ID: Codice procedura (ID_VIP/ID_MATTM):10844

Impianto per la produzione di energia elettrica da fonte eolica, costituito da 6 aerogeneratori della potenza complessiva di 37,2 MW, un sistema di accumulo da 25 MW e relative opere connesse in località "Rempillo" nel comune di Pitigliano (GR).

ALLEGATO alle OSSERVAZIONI all' IMPIANTO EOLICO denominato REMPILLO nel COMUNE di PITIGLIANO (GR). Comp

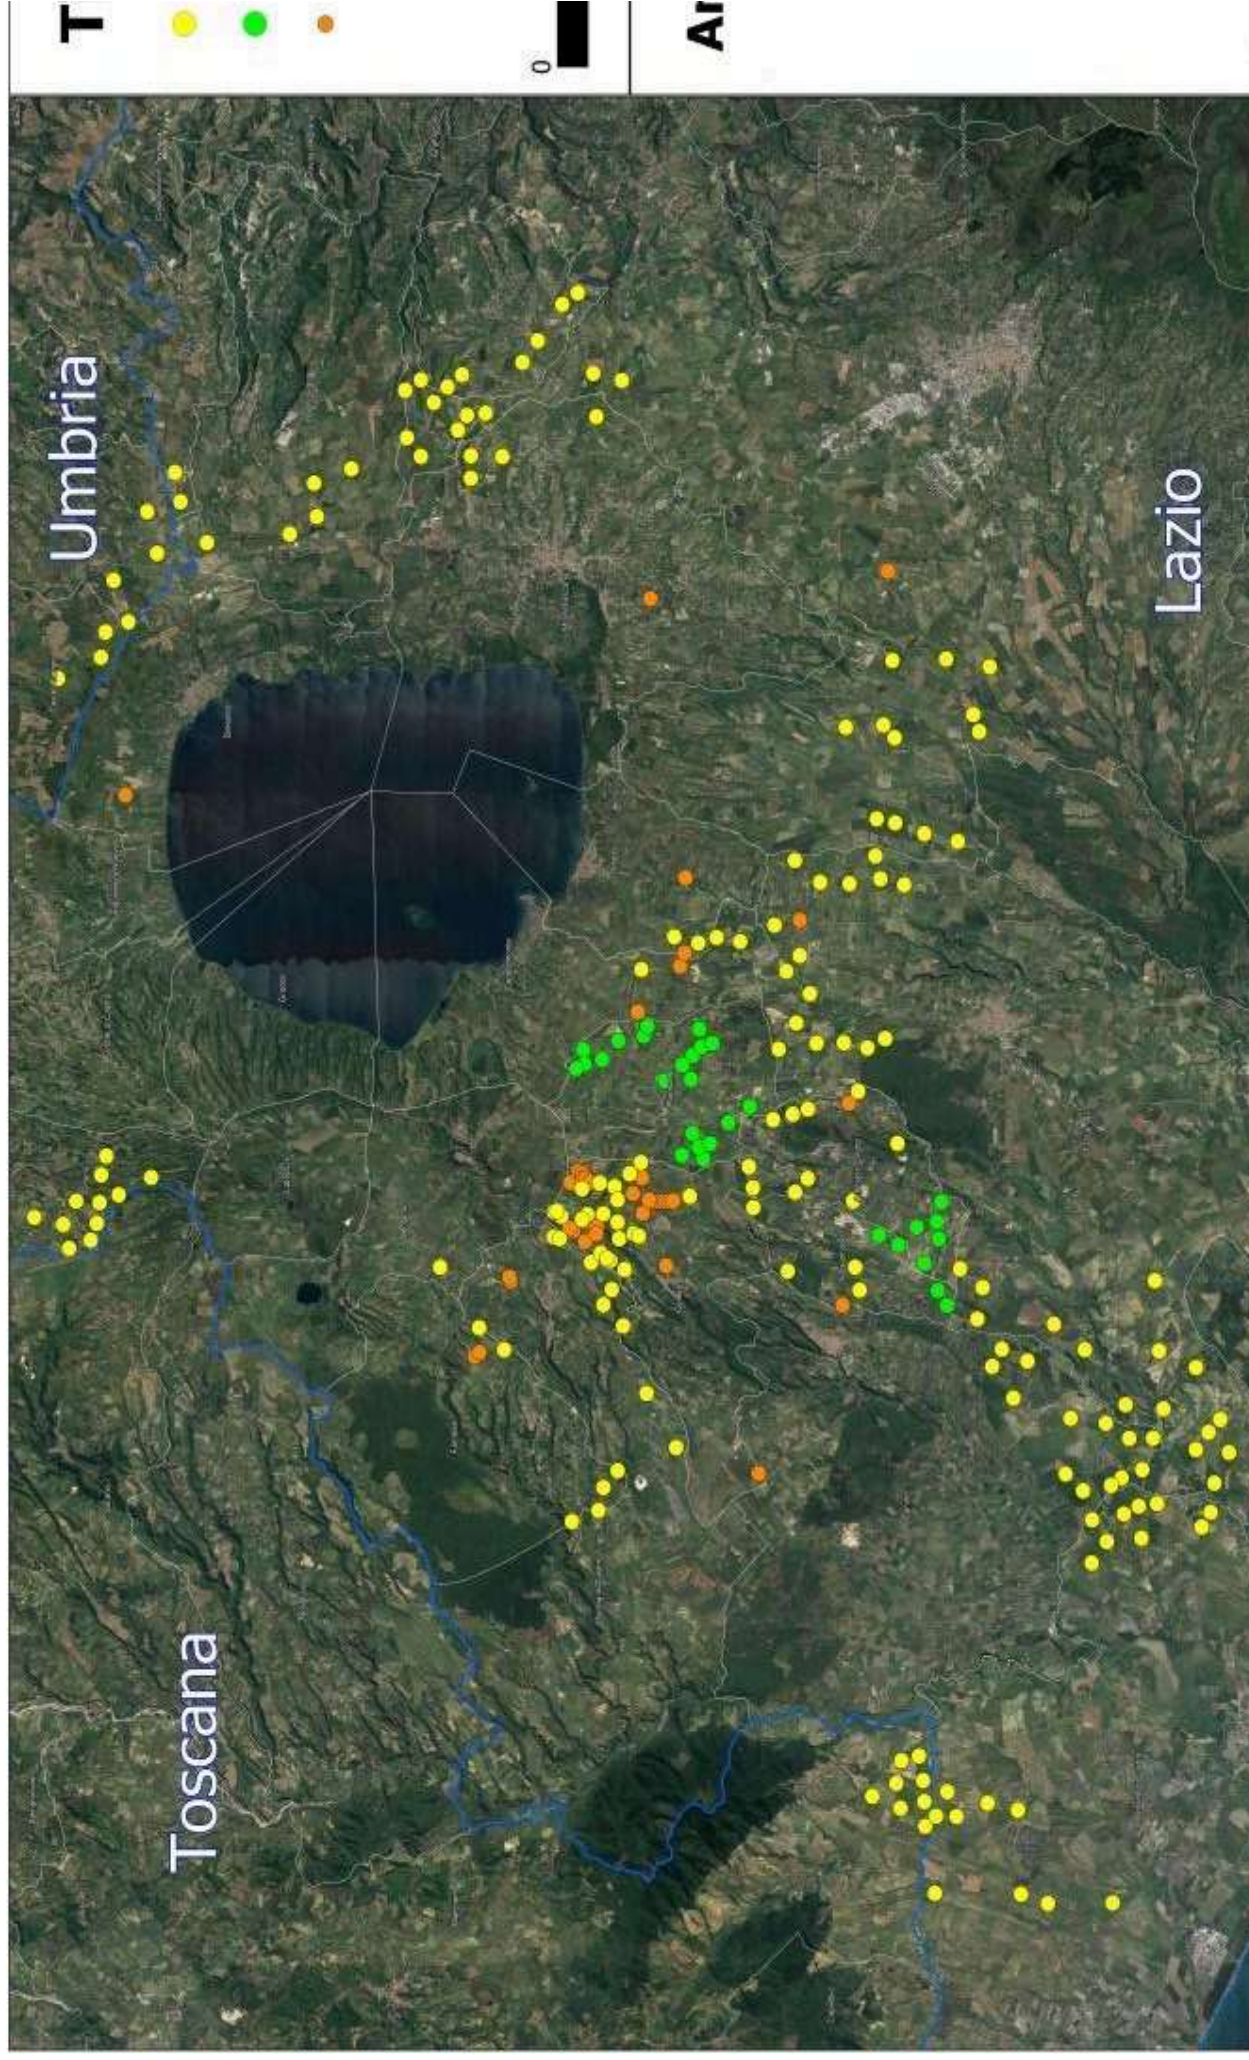
Inoltre, la zona in cui insisterebbe l’impianto eolico industriale Rempillo è compresa nelle fasce di rispetto di 3 km di diversi beni archeologici tutelati dalla parte II del Codice dei Beni Culturali (vedi Allegato, immagine n. 3). Inoltre le pale P04 e P05 ricadono all’interno di un’area archeologica che la Proponente vorrebbe cancellare per il semplice fatto che non è riportata nel documento regionale ma nel documento provinciale come meglio dettagliato nell’Osservazione n. 5. Alla luce di quanto documentato appare chiaro quindi che la collocazione dell’impianto non ha tenuto conto alcuno dei vincoli dell’area nella quale è stato progettato e l’inserimento dell’impianto eolico nel paesaggio e sul territorio non è corretto (Allegato IV delle Linee guida nazionali di cui al D.M dello Sviluppo economico del 10.09.2010).

Riservandoci di verificare l'esistenza o meno dell'area archeologica riportata nel PSC vogliamo ricordare che comunque le due “pale” P04 e P05 anche superando l'incompatibilità di non essere all'interno del perimetro di un bene culturale manterrebbero comunque la loro incompatibilità paesaggistica per i motivi ben argomentati nella nostra prima Osservazione quando abbiamo messo in evidenza come tutti e 6 gli aerogeneratori ricadendo nelle fasce

Analisi degli Impianti Eolici Esistenti e in Progetto

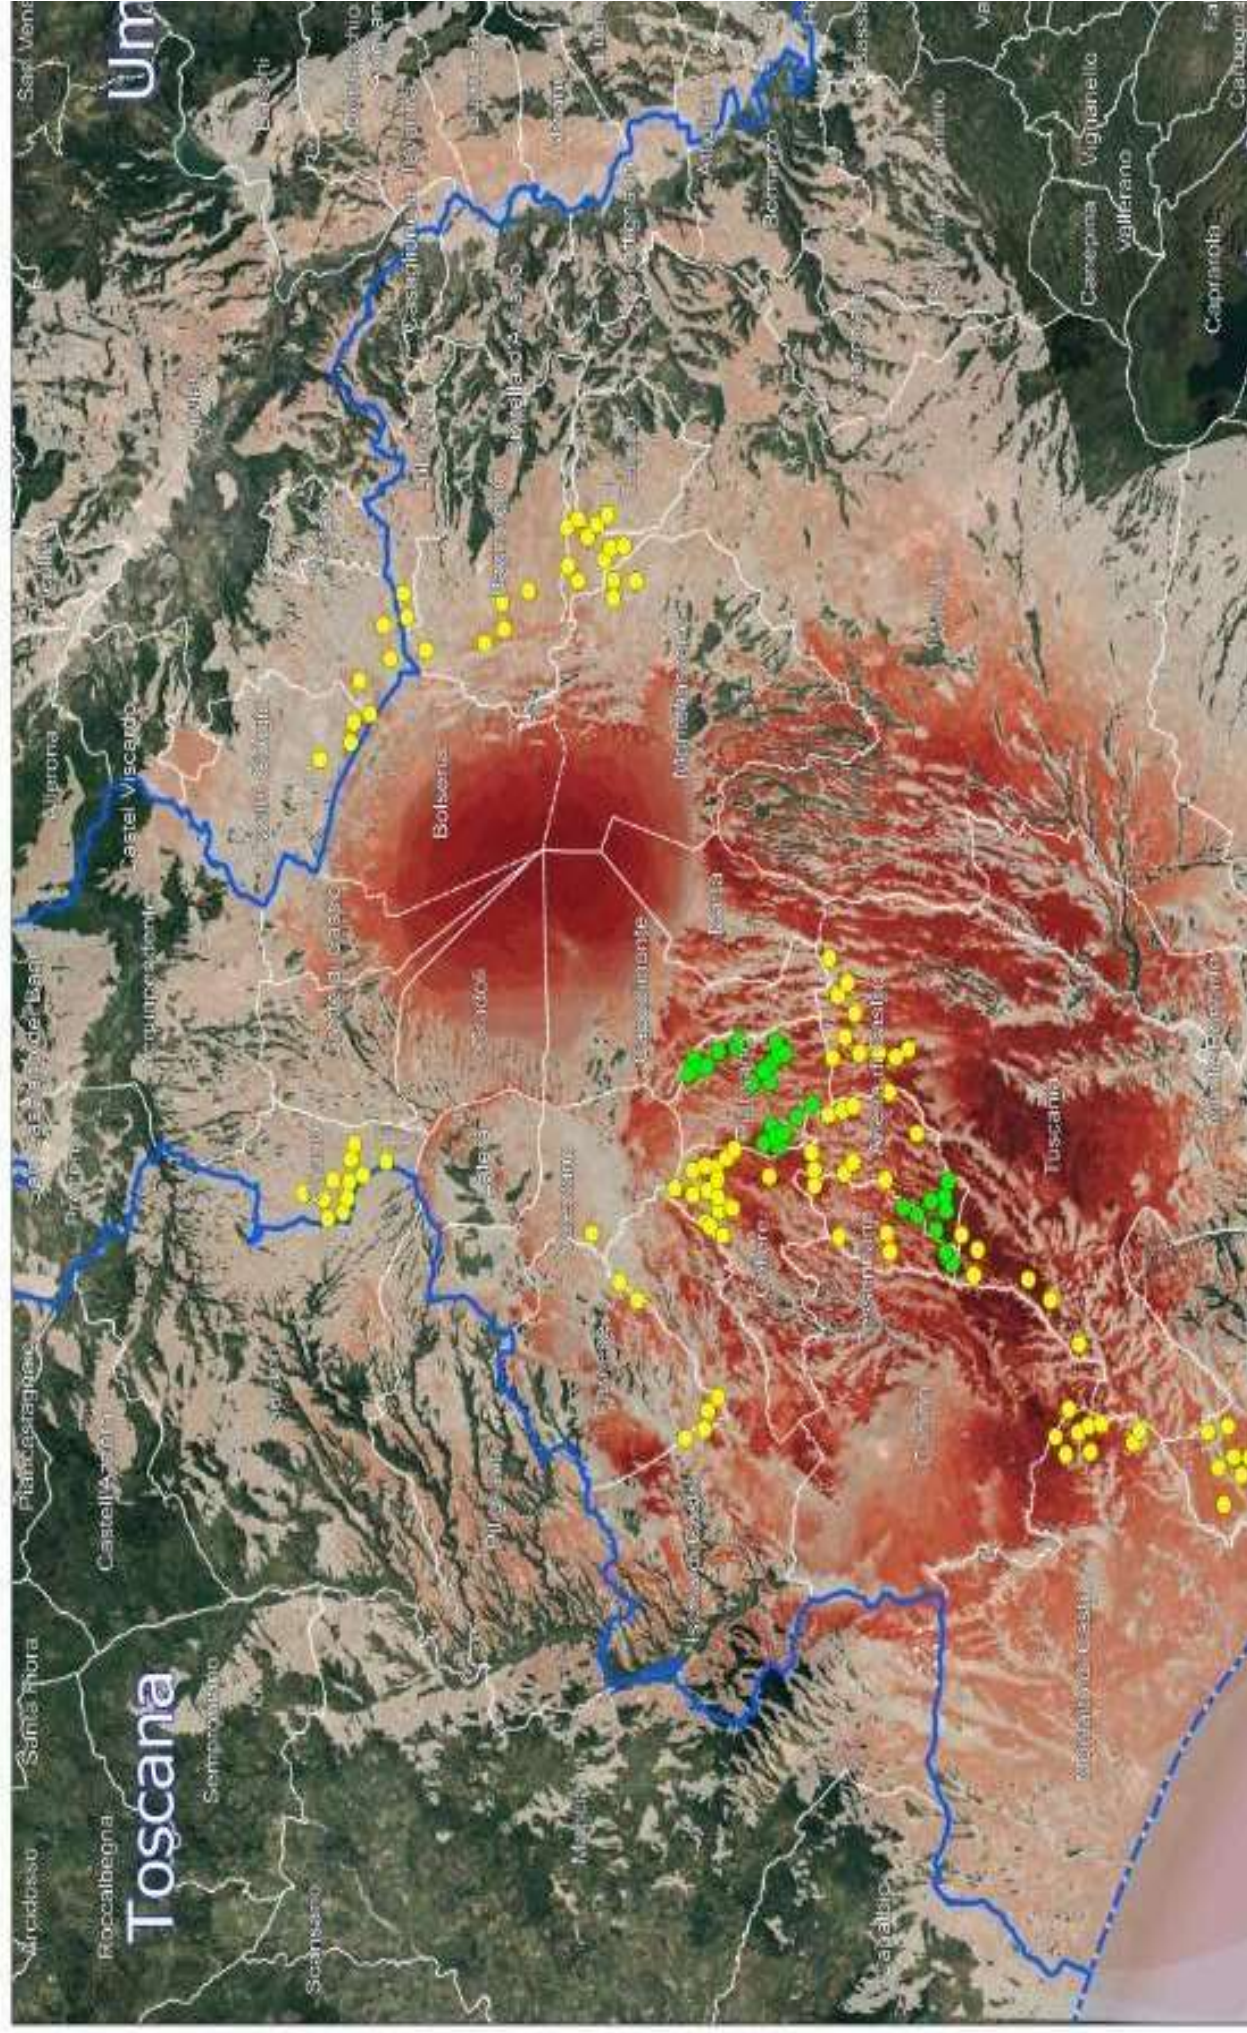
nn. 1 e 2 e crea anche degli impatti negativi anche sui beni naturalistici come verrà dettagliato nell'Osservazione n. 4. Inoltre andrebbe a sommarsi al già enorme cumulo di impianti eolici e fotovoltaici e geotermici che già creano una elevata criticità ambientale nella provincia di Viterbo e interferiscono anche con il territorio toscano come si può vedere dalle immagini nn. 4 e 5 dell'Allegato n. 1.
